DODATEK Č.1 SMLOUVY O DÍLO

„Oprava komunikace Ke Školce“

ZMĚNOVÝ LIST č. 1

1. Název a zdůvodnění změny: **změna skladby podloží**

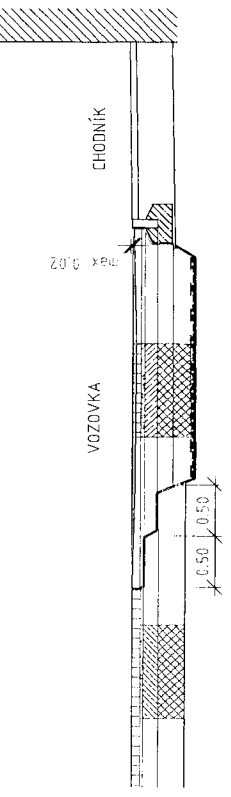
V realizační projektové dokumentaci byla původně navržena skladba podloží, ale statické zátěžové zkoušky pro stanovení míry zhutnění prokázal jílové podloží, u kterého daná skladba nevyhovovala k potřebné statické únosnosti, proto bylo navrženo prohloubit podloží a zabezpečit geomříží.

NÁVRH OPRAVY TP170: D1+D-1-V-PH

cementobetonová dlažba	DL	30 mm
lože z dřev. kam. drčeného 4/8	L	30 mm
směs stmelena cementem	SC L, .. 120 mm	45MPa
šterkodrť fr. 0/63 mm, š.	ŠD	50 mm
konstrukce vozovky celkem		390 mm
sanare - ŠD fr. 0/63 mm, š.	SD	700 mm
geomříž Tensor TriAx TX160		
geotextilie separační Geomatex NT1 BS16		
celkem		590 mm

Záznam o statické zatěžovací zkoušcečíslo zkoušky:
Z244/20-01

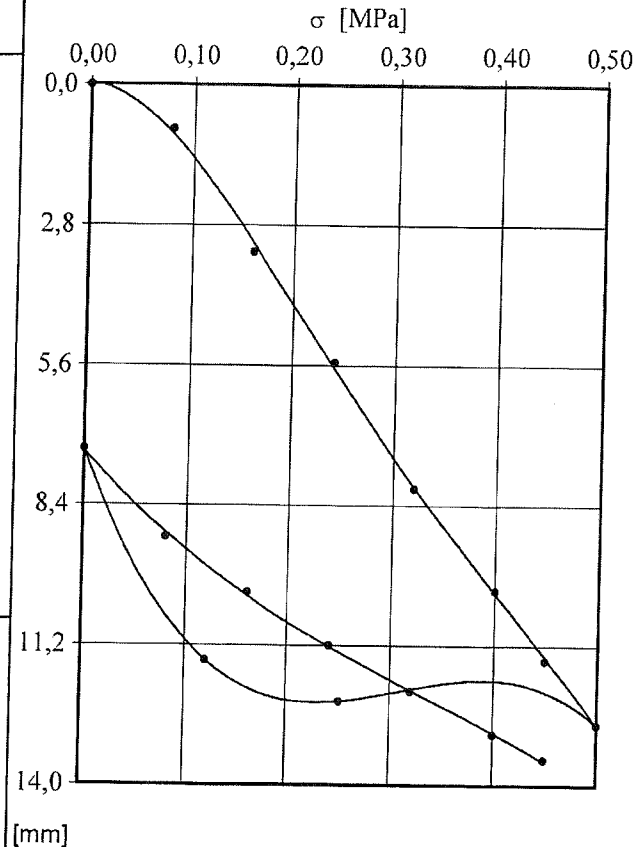
Zkouška provedena v úrovni zemní pláně na vytipovaném místě, na vrstvě zhutněné ŠD.
Výsledek nevyhovuje požadavku PD ($E_{def,2} = \text{min. } 45 \text{ MPa}$).

číslo zkoušky:
Z244/20-02DATUM ODBĚRU VZORKU
16.11.2020

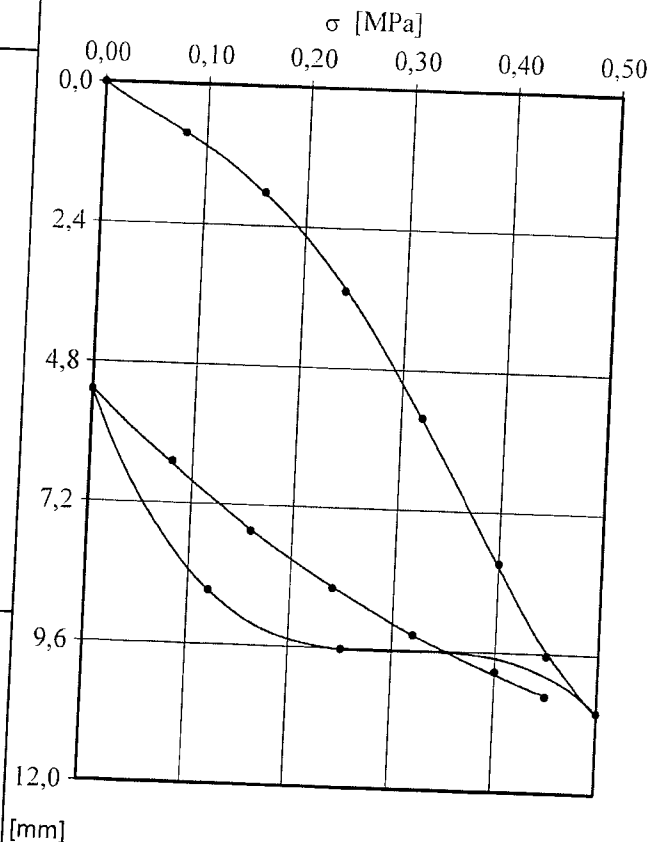
Zkouška provedena v úrovni zemní pláňe na vytipovaném místě, na vrstvě ztuhlé ŠD.
Výsledek nevyhovuje požadavku PD ($E_{def,2} = \min. 45 \text{ MPa}$).

číslo zkoušky:
Z244/20-03

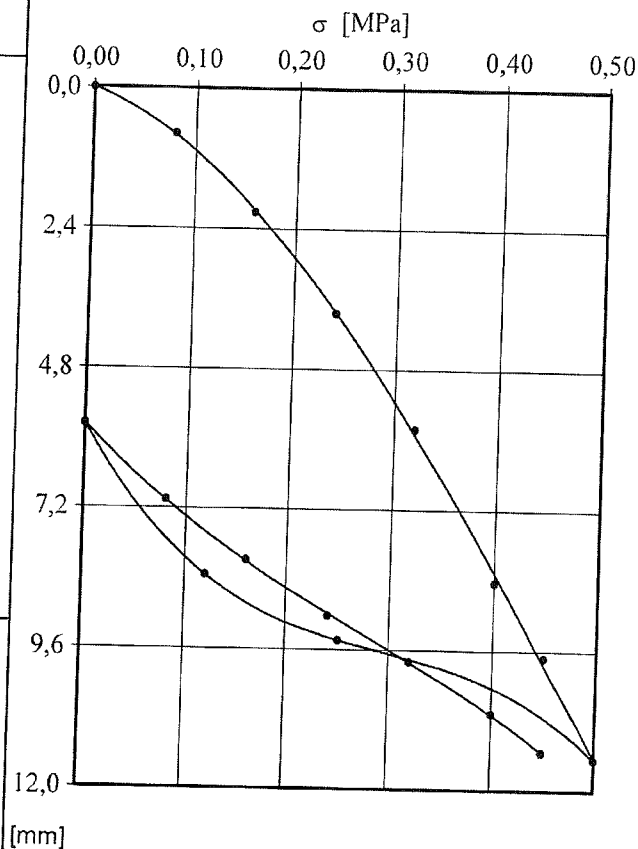
Zkouška provedena v úrovni zemní pláň na vytipovaném místě, na vrstvě zhuťné ŠD.
Výsledek nevyhovuje požadavku PD ($E_{def,2} = \min. 45 \text{ MPa}$).
